**CIRCULAR POR CONSULTA N° 01 AL PLIEGO DE LA LPI 1/2020 PMIFGR-57-LPI-O**

**Obra: Renovación y mejoramiento de vías Ferrocarril Gral.**

**Roca: Ramal Constitución - La Plata.**

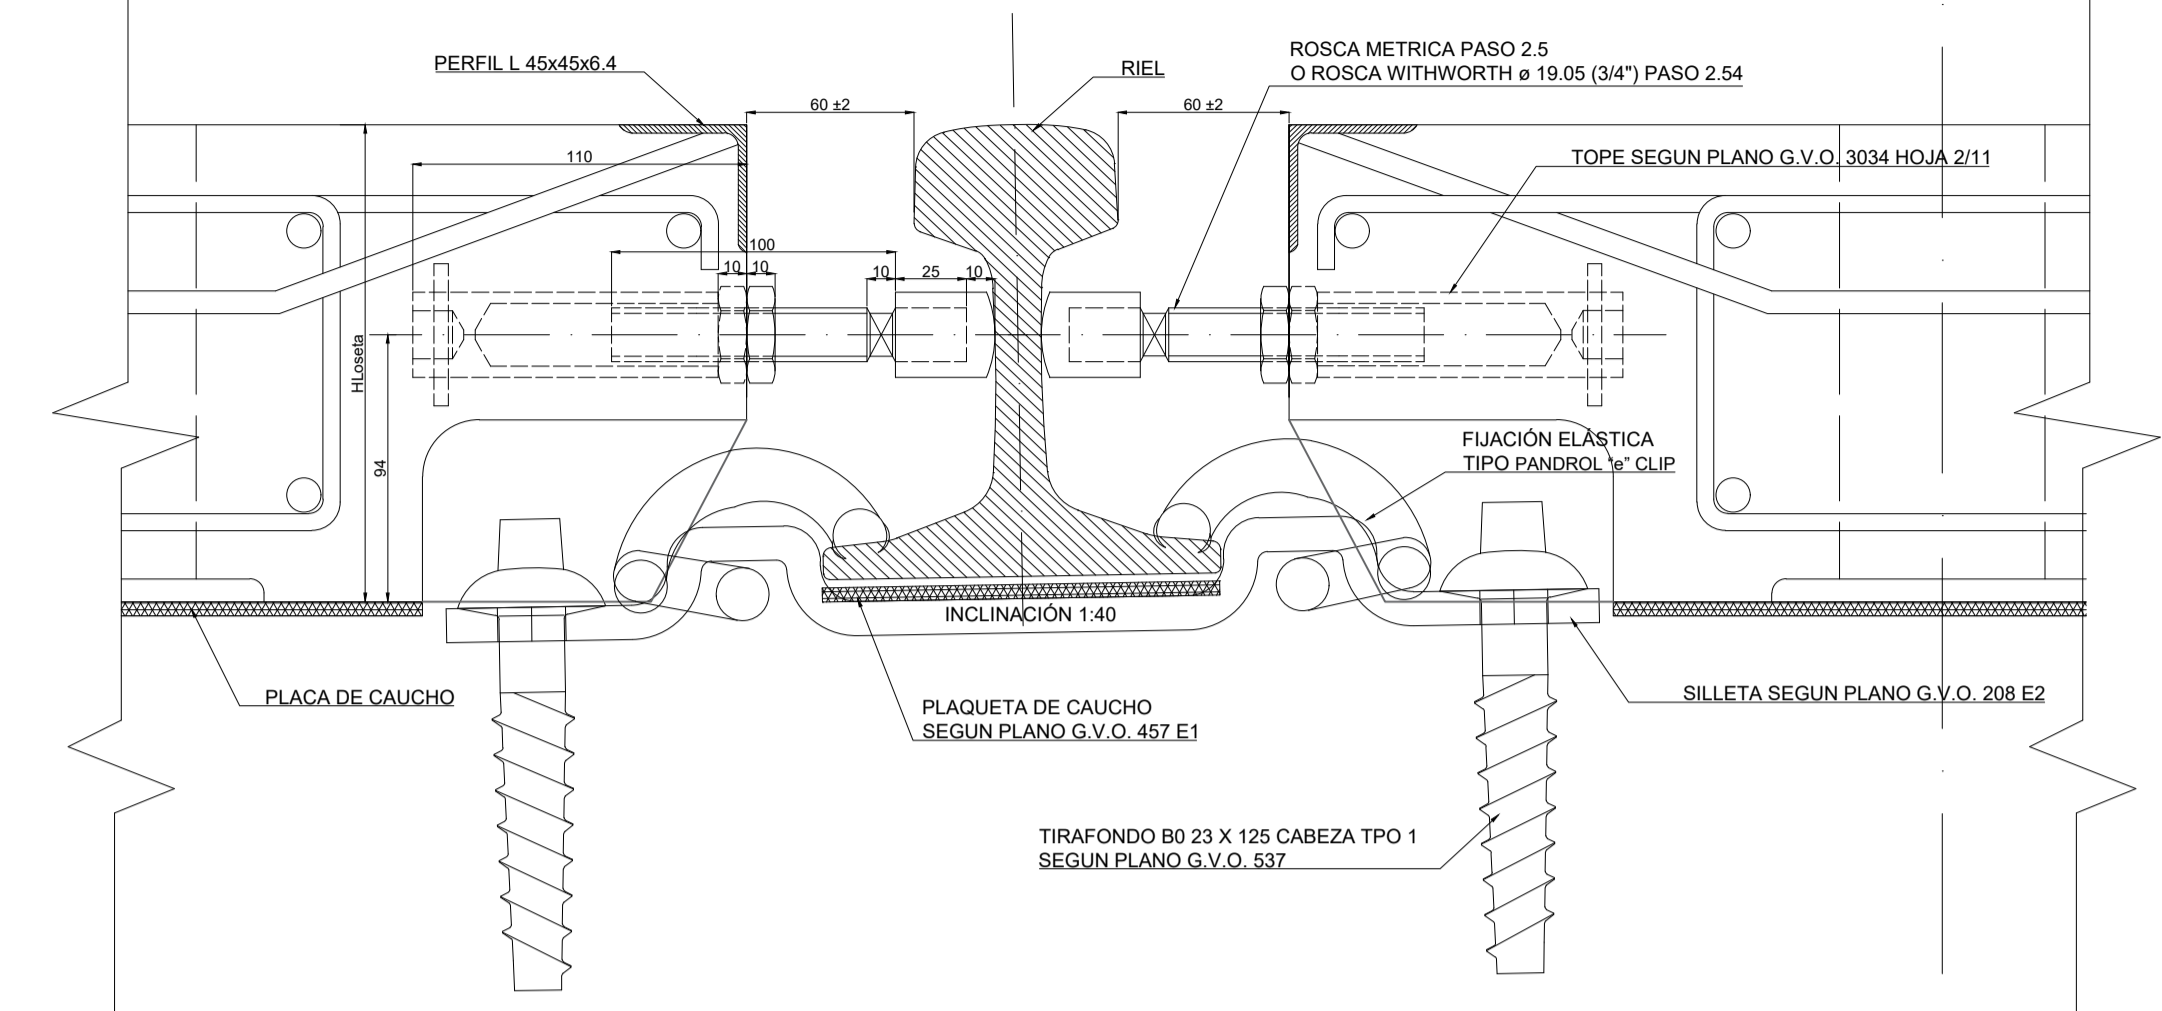
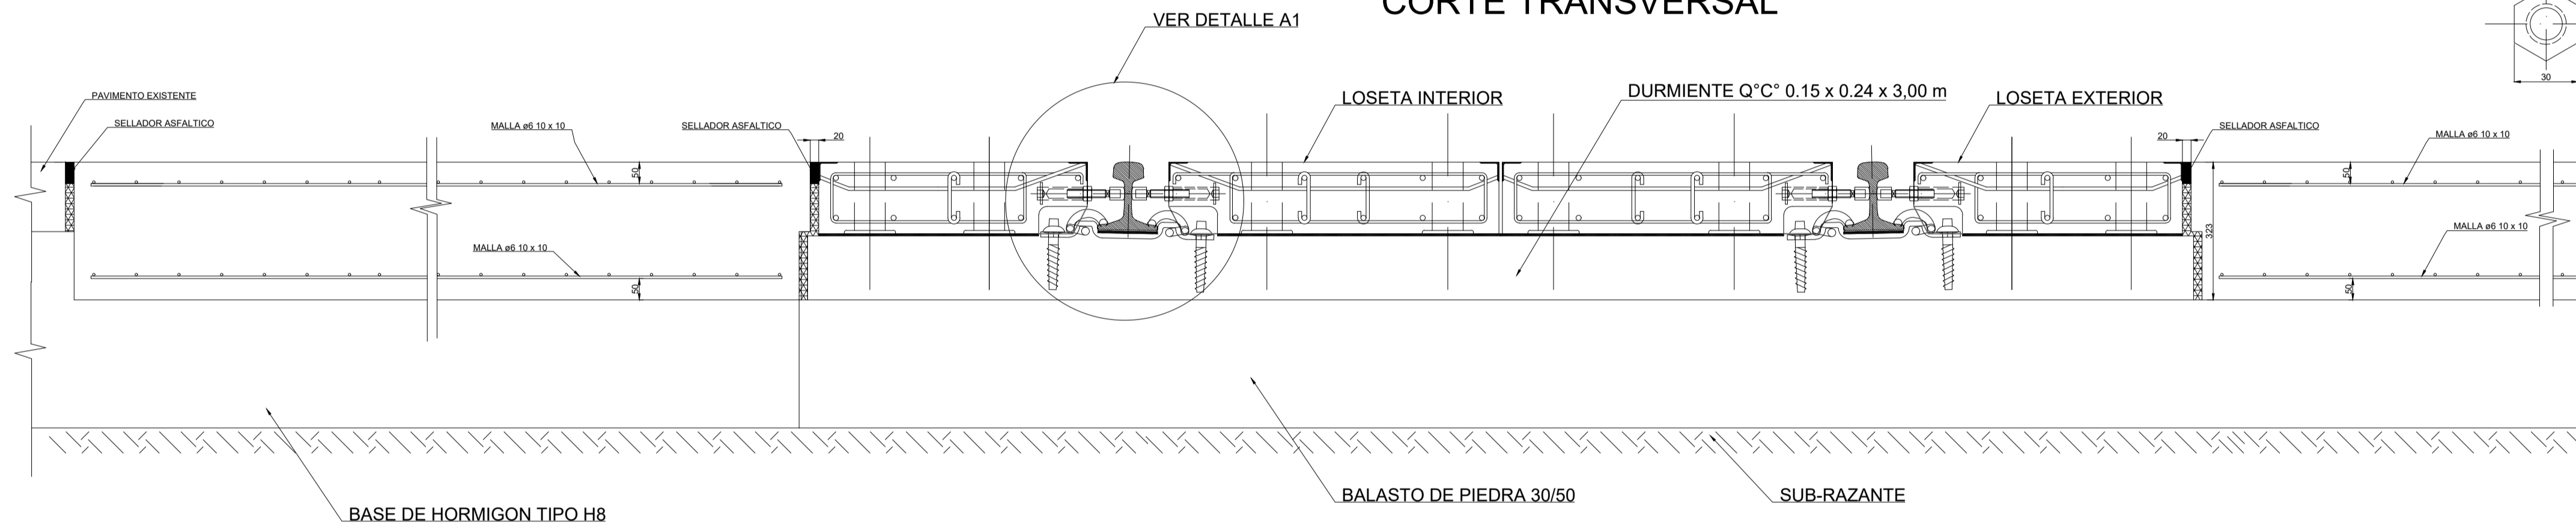
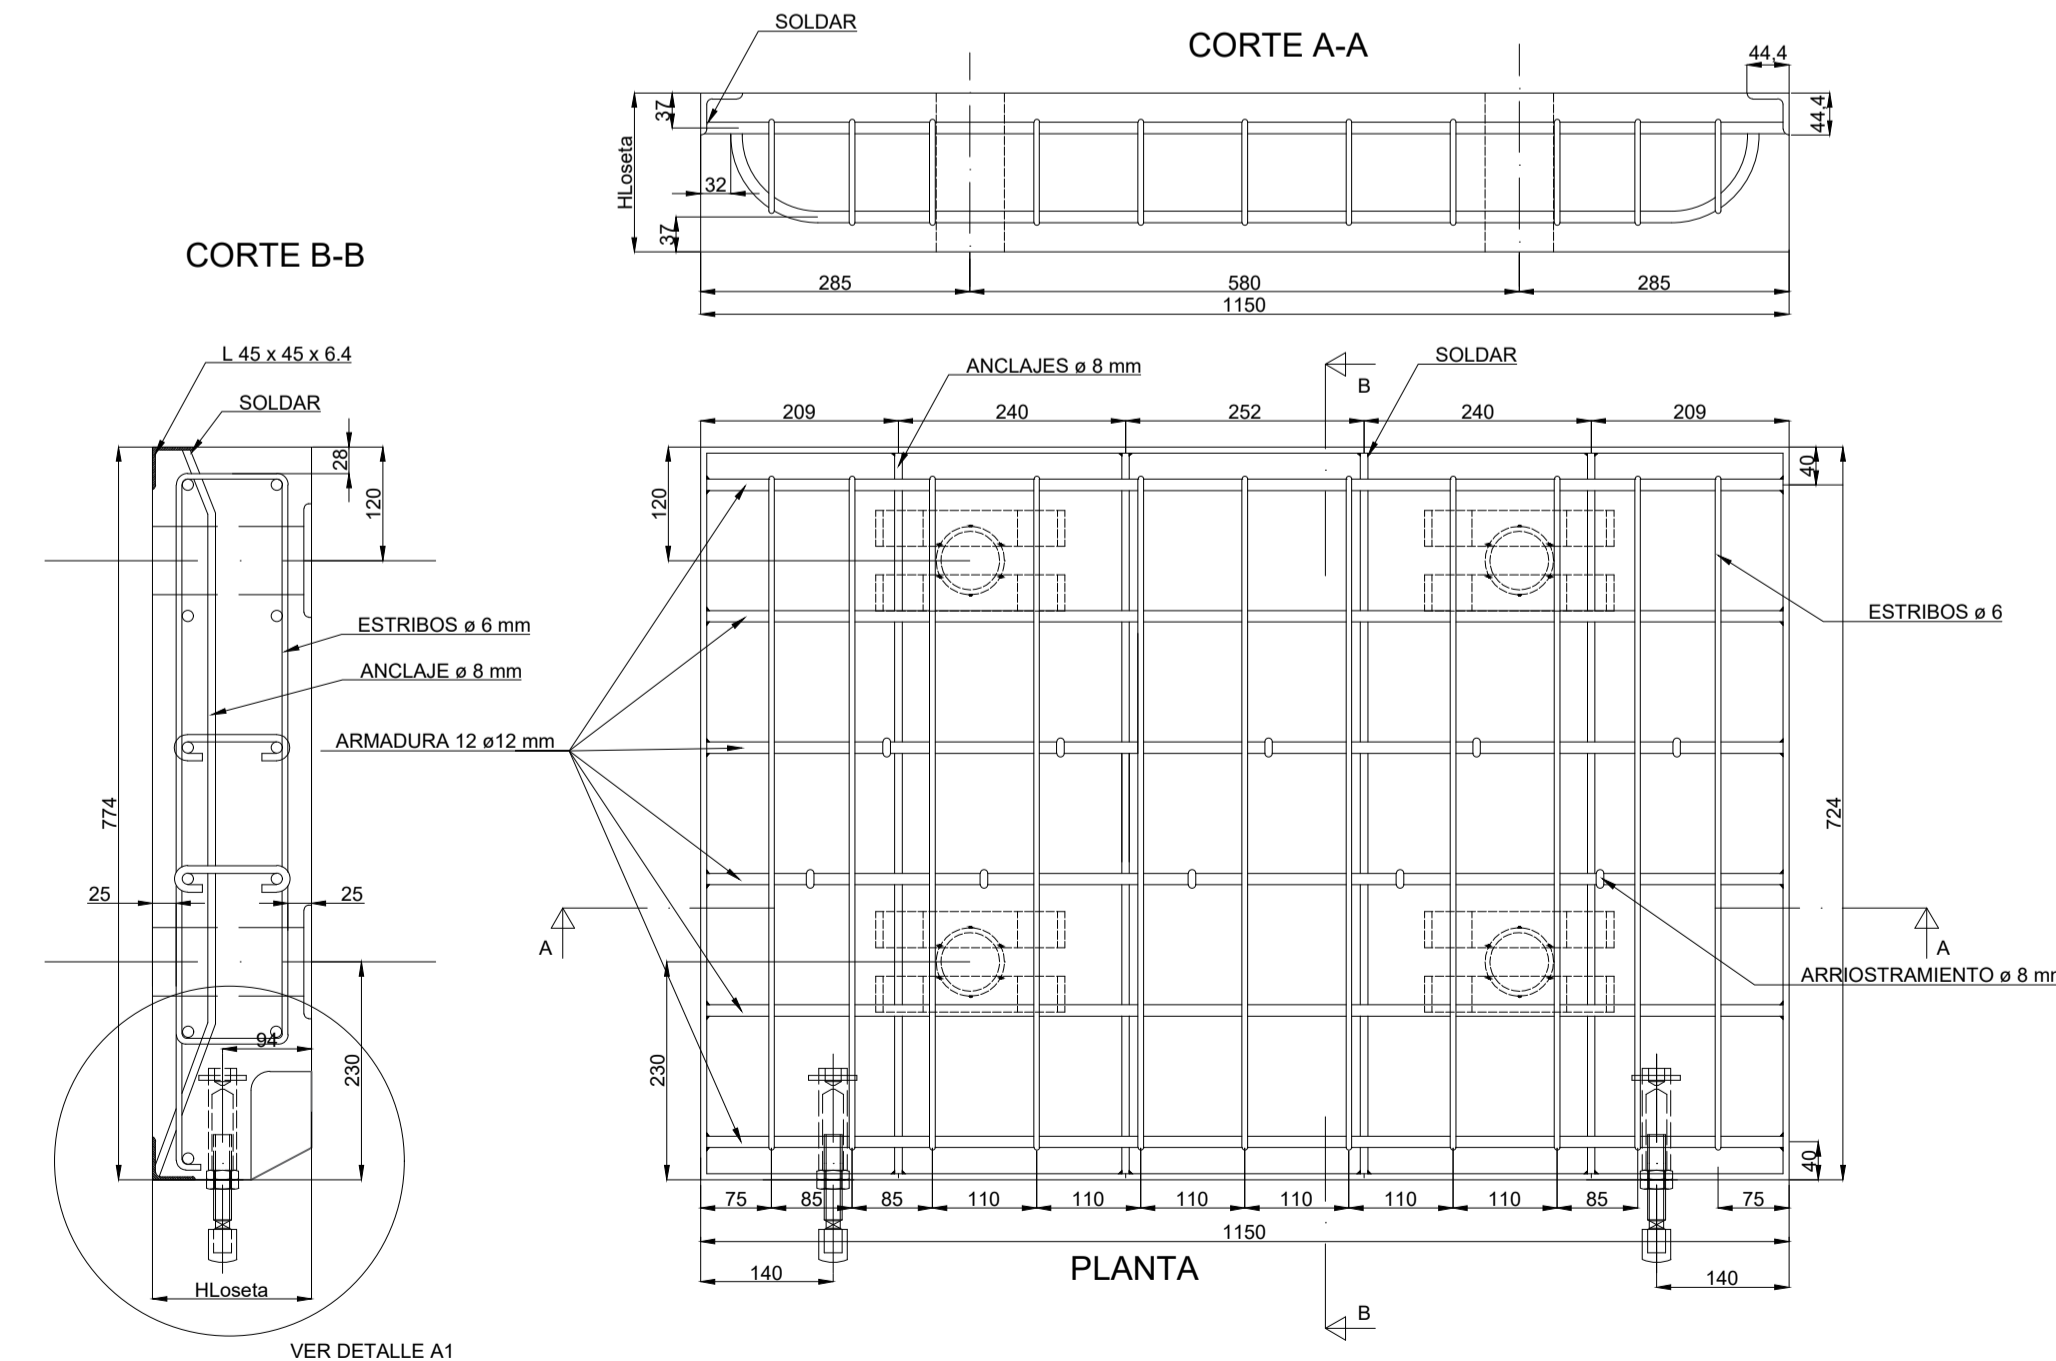
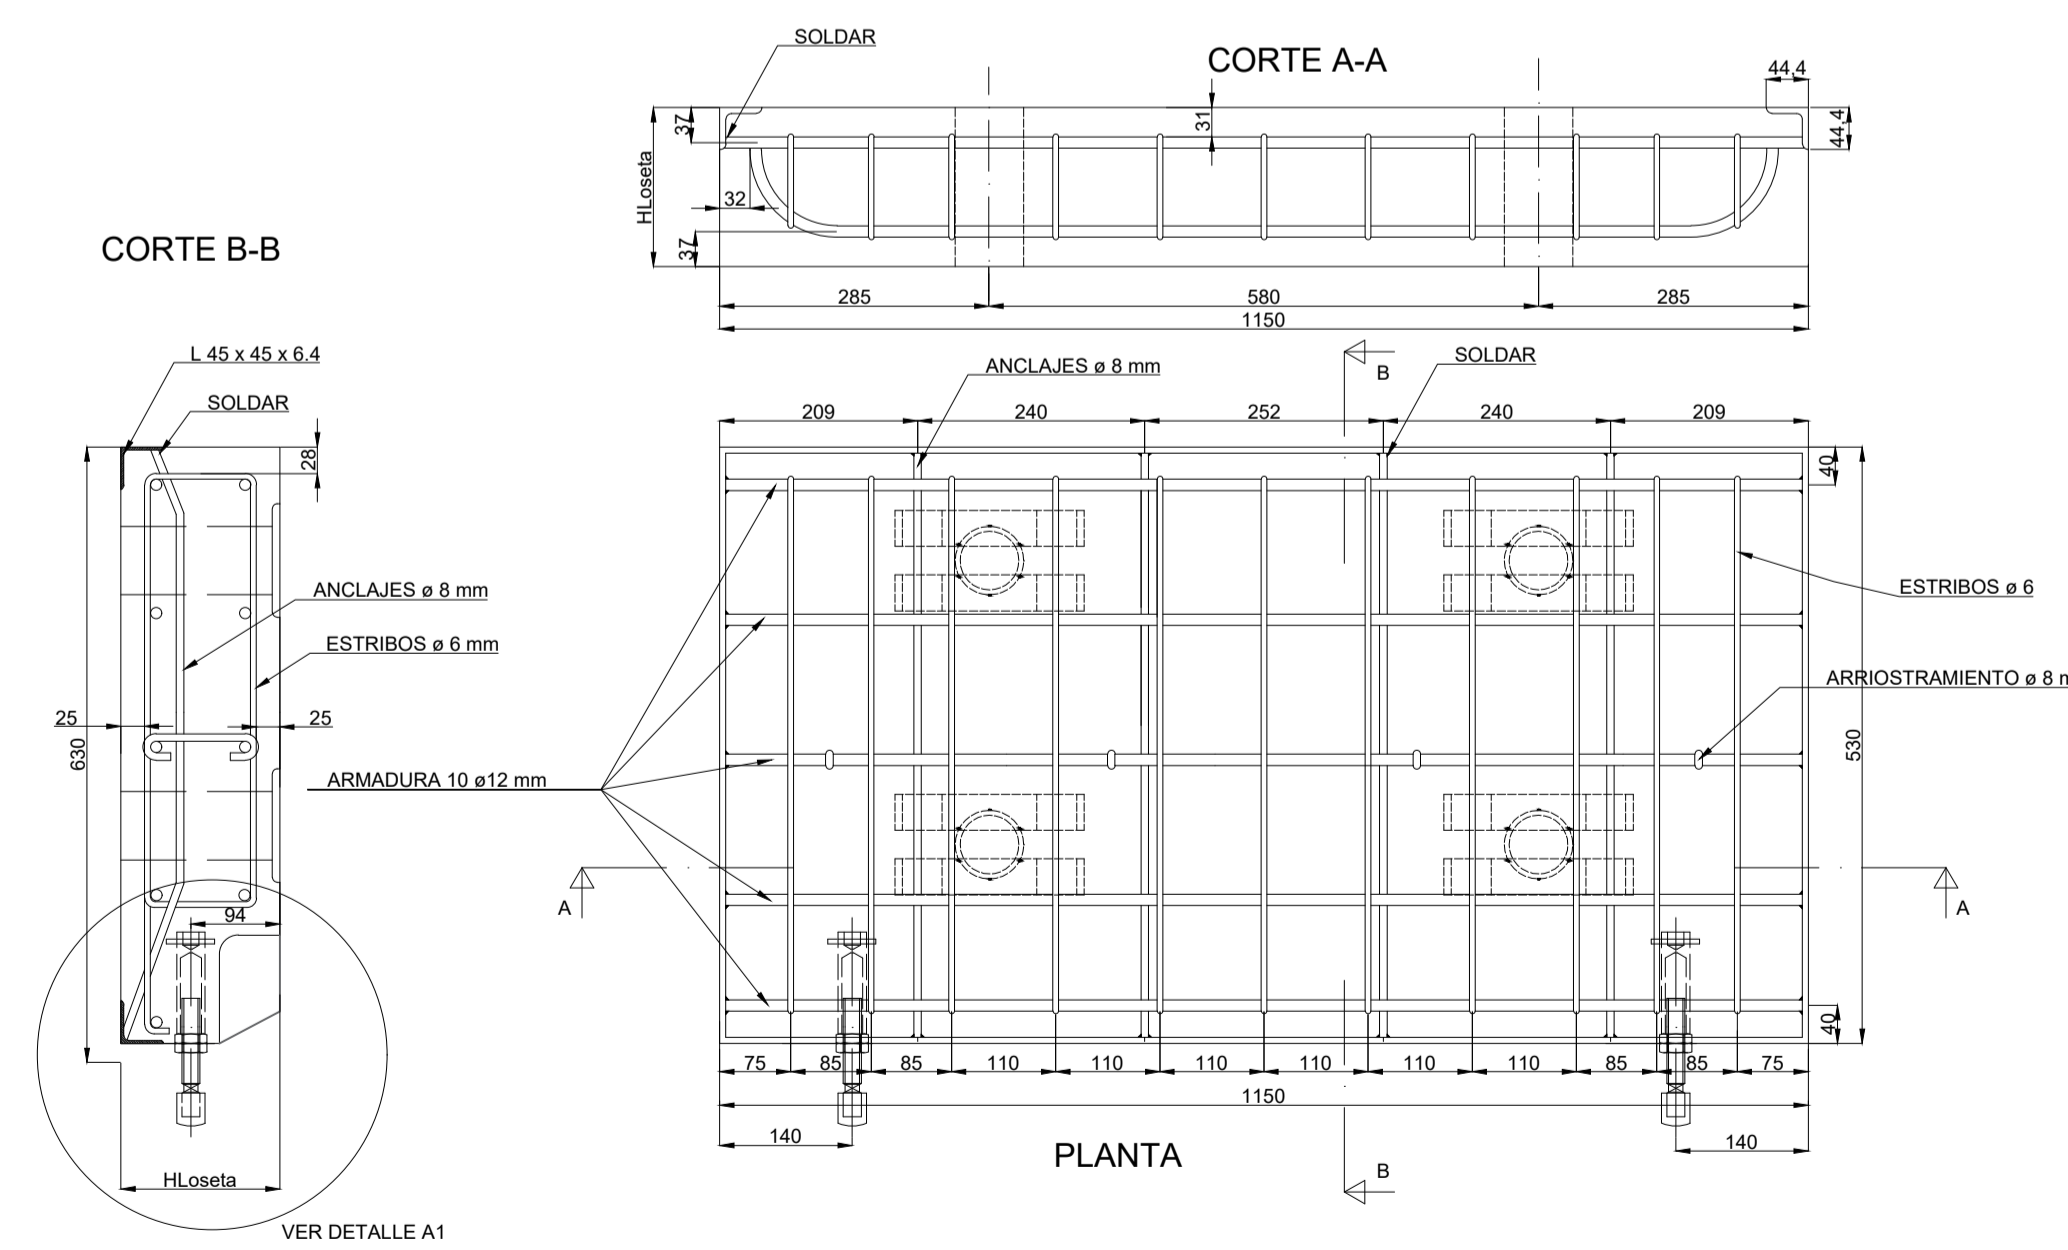
*Respecto de la instalación de cañerías en los PAN automático, se solicita la entrega de típicos.*

Se adjunta la siguiente documentación:

- G.V.O 3034-rev2.dwg - Losetas de H° A° para PAN
